湖北枣阳枣津加油站 LNG 加气技改项目

安全预评价报告

专
家
组
审
查
意
见

《中国石化销售股份有限公司湖北襄阳枣阳枣津加油站 LNG 加气 技改项目安全预评价报告》修改说明

附 1.3 平面布置图

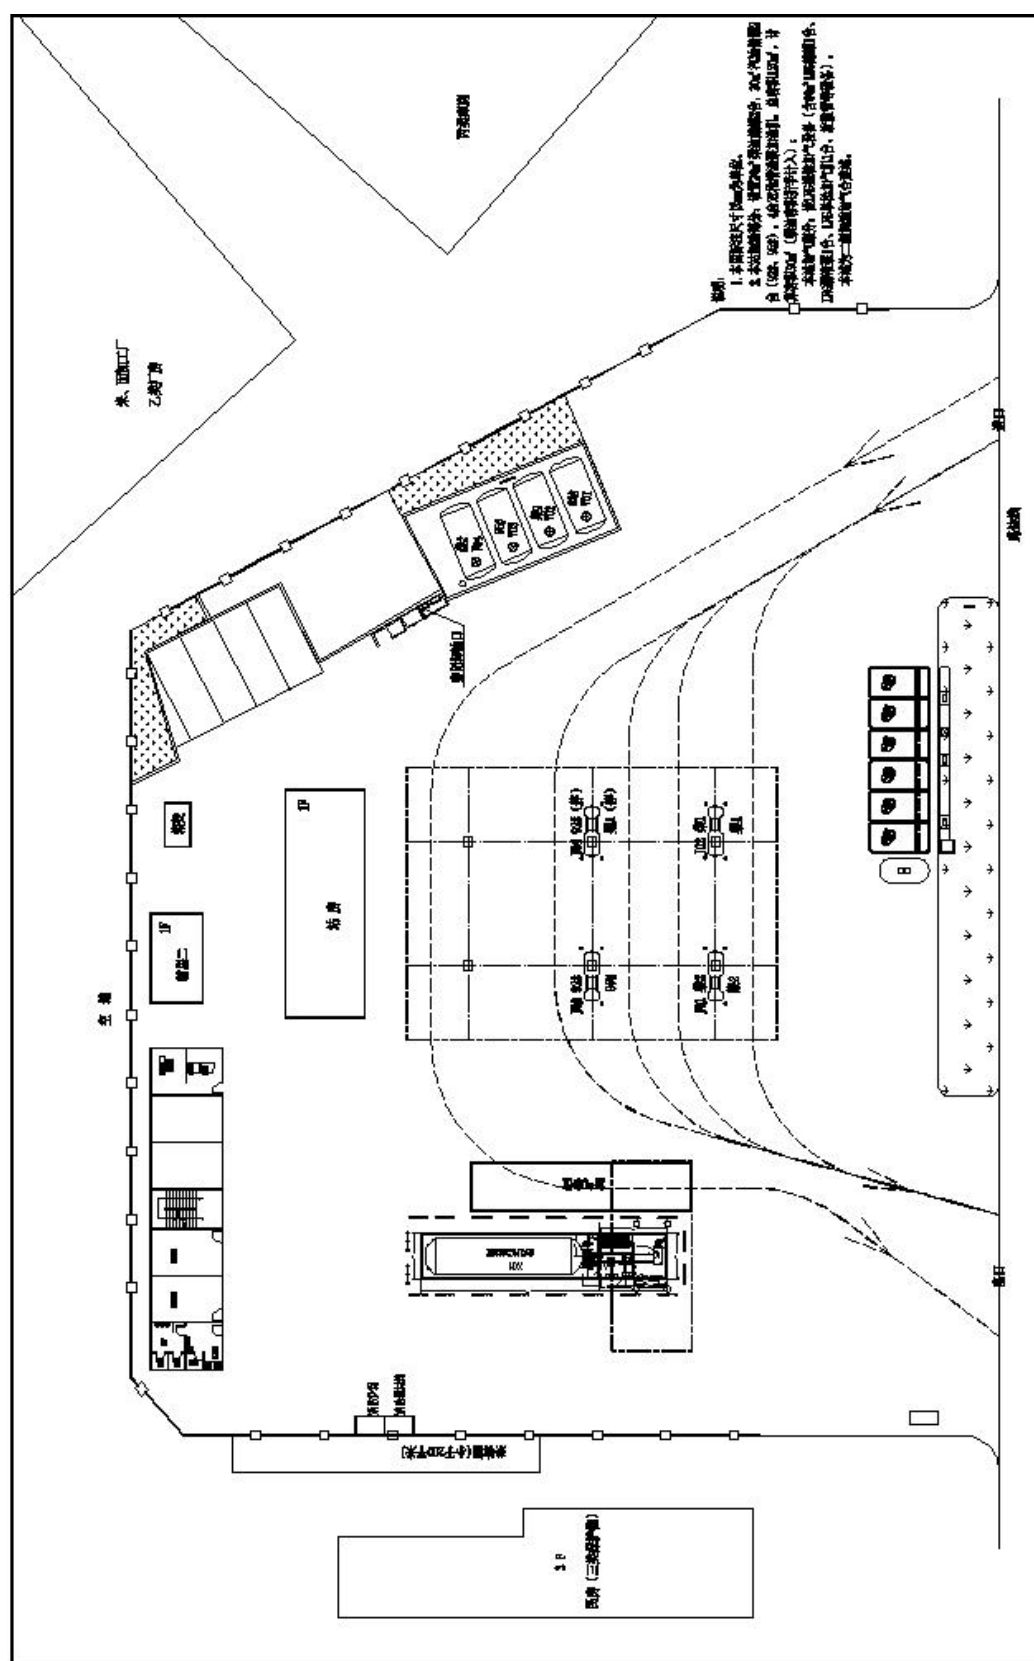
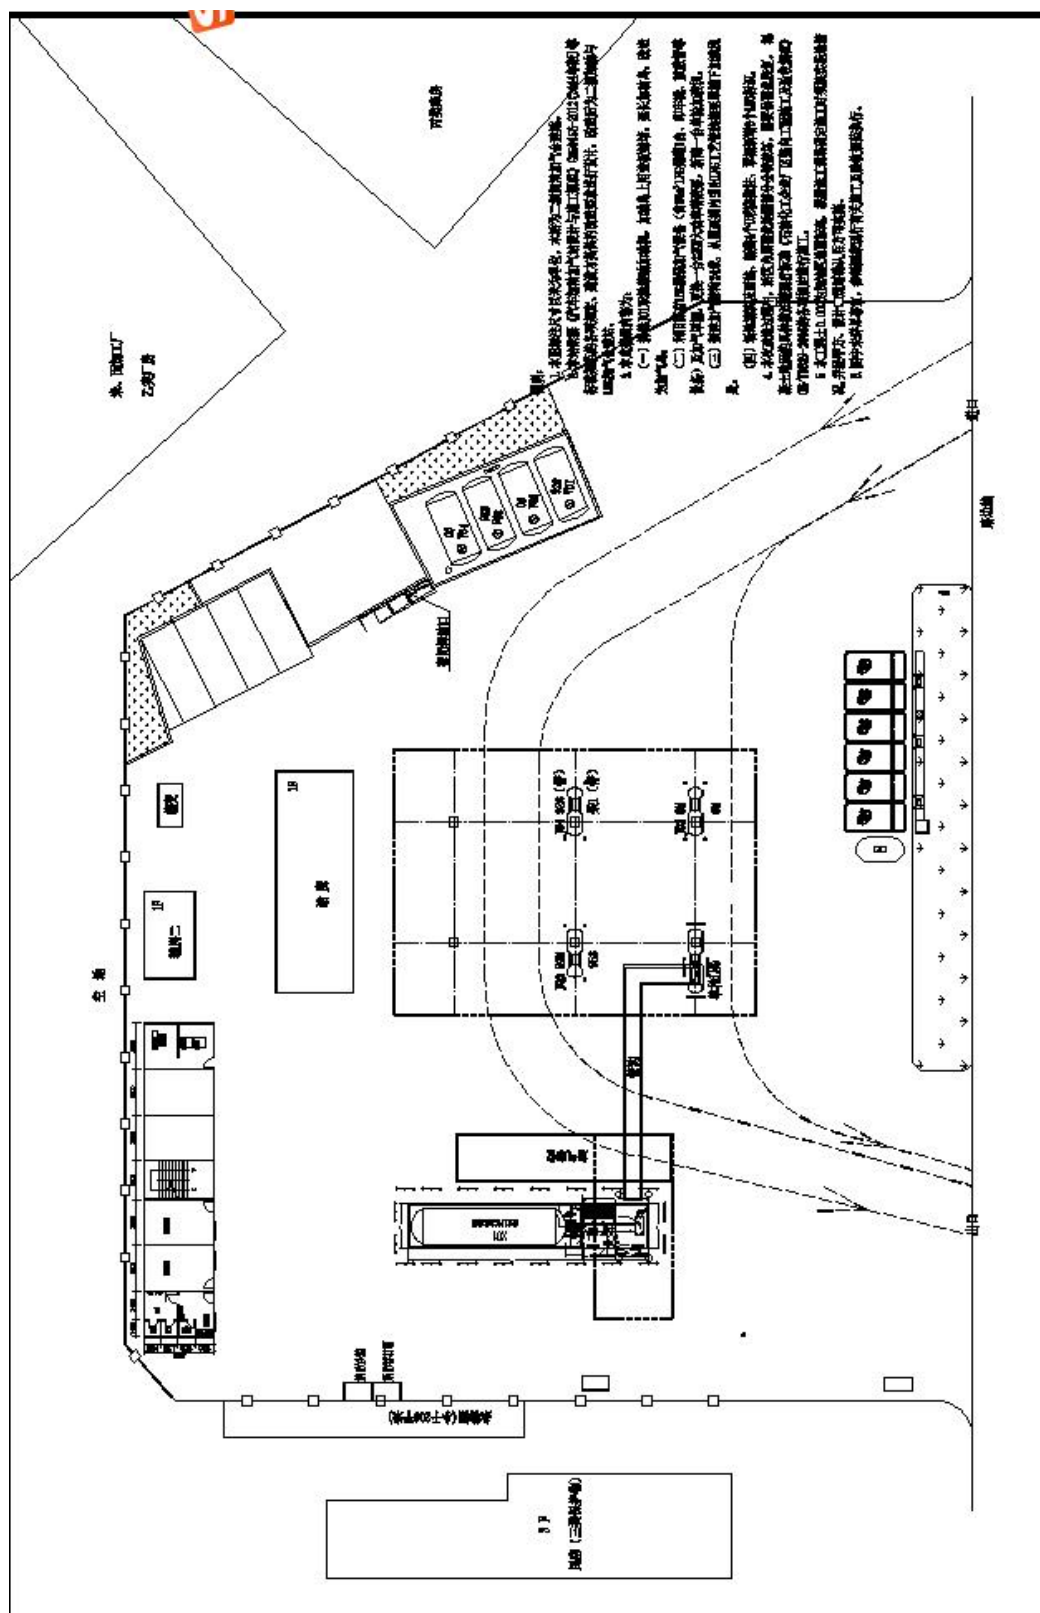
- 1、核实并细化本项目评价范围;
- 2、补充本项目安全管理现状(含已建项目“三同时”手续以及取证情况),完善定员及分工情况;
- 3、完善设备一览表中涉及带压装置、管道的参数,明确特种设备一览表;
- 4、核实表 2.9-1,修正错误参数及依据;
- 5、完善公辅工程,如供配电、自动化控制、给排水、供气等;
- 6、根据 GB6441-2025 完善危险、有害因素分析;
- 7、核实本项目后续审查流程,修正安全预评价报告结论;
- 8、完善施工过程风险分析及对策措施建议,如本项目施工时段与加油区的相互影响、特殊作业(动火、临时用电等)等;
- 9、修正附件 4 中无关依据,完善预先危险性分析;补充内外部安全间距符合性分析表;
- 10、完善附图、附件:①备案证;②地勘资料;③周边环境图、总平面布置图(盖章版)。

序号	专家评审提出的意见	修改说明
1	核实并细化该项目评价范围；	已从新编写评价范围
2	补充该项目安全管理现状（含已建项目“三同时”手续及取证情况），完善定员及分工情况；	已完善相关内容
3	核实该项目设备明细，明确特种设备一览表；	已补充特种设备一览表
4	核实表 2.9-1，修正错误参数及依据；	已核实修正数据
5	完善公辅工程，如供配电、自动化控制、给排水、供气等；	已去现场核查配电、自动化控制、给排水、供气
6	根据 GB6441-2025 完善危险、有害因素分析；	已完善修改分析
7	核实该项目后续审查流程，修正安全预评价报告结论；	已更正预评价报告结论
8	完善施工过程风险分析以及对策措施建议，如该项目施工时段与加油区的相互影响、特殊作业（动火、临时用电等）等；	已完善相关对策措施
9	修正附件 4 中无关依据，完善预先危险性分析；补充内外安全间距符合性分析表；	已经修正补充
10	完善附图、附件：a、备案证；b、地勘资料；c、周边环境图、总平面布置图（盖章版）。	无地勘资料，其他已补充
